抗震加固典型工程
及施工机具汇编

天津市抗震办公室

一、山东省枣庄市橡胶厂胶管车间

(五) 选编小组评议意见

图 1.2 山墙加固平面立面图

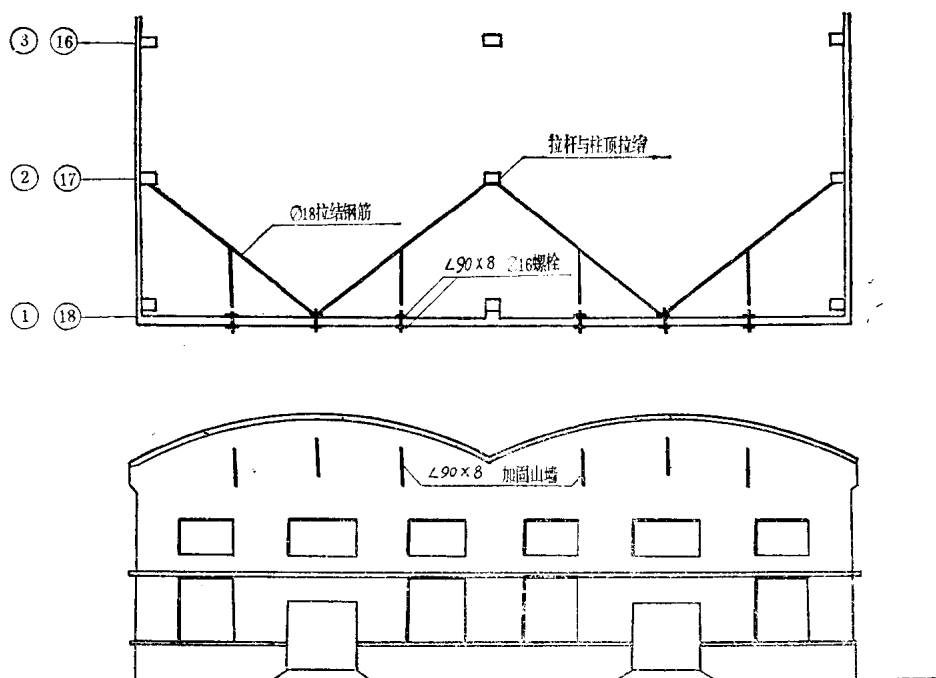
1. 对于超高女儿墙的处理方法, 按《抗震鉴定标准》第24条规定, 宜改矮为好。

图 1.3 剖面及桁架支撑图

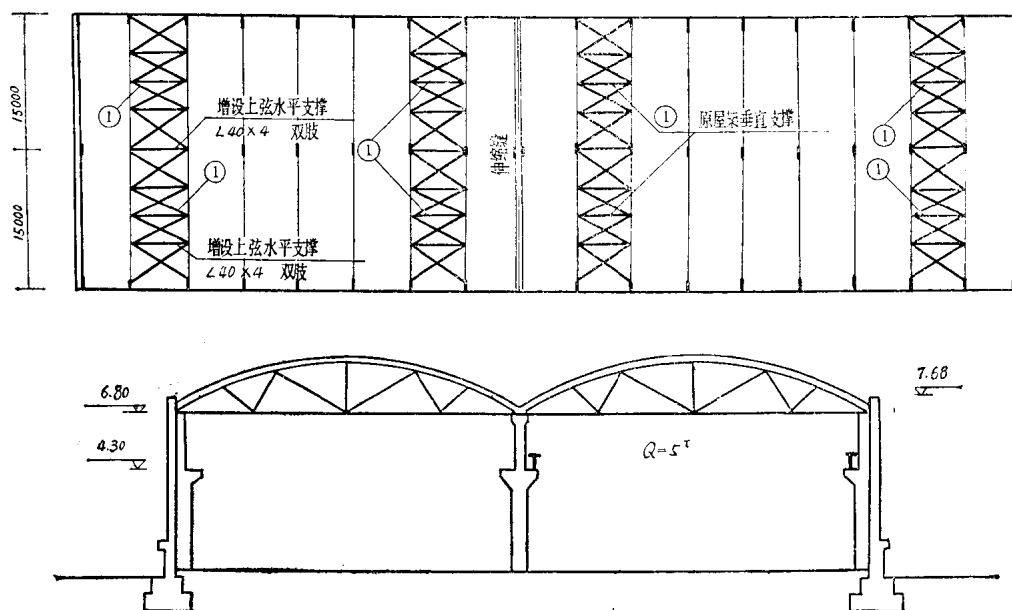
2. 屋架上弦横向支撑对这类厂房无要求, 局部屋架与屋面板焊接不良或支承长度不足时, 可采用局部处理, 若是普遍情况, 还宜再增加上弦统长水平系杆为妥。

图 2.5 A 山墙与檩条连接大样

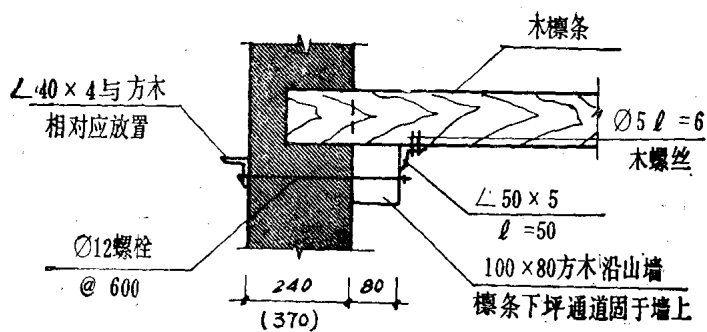
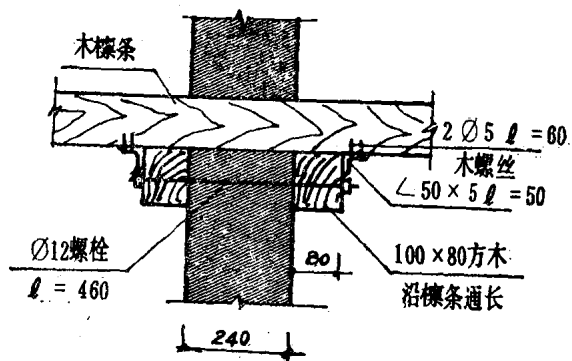
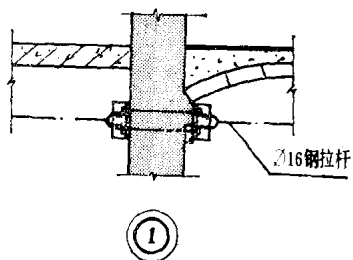
1. 圈梁与墙体连接用的销键伸入墙内较浅，今后可参照《民用建筑加固图集》作法加以改进。
2. 山墙与木檩的连接方法较复杂，七度区在檩条支撑长度满足要求时，连接方法可以简单一些。
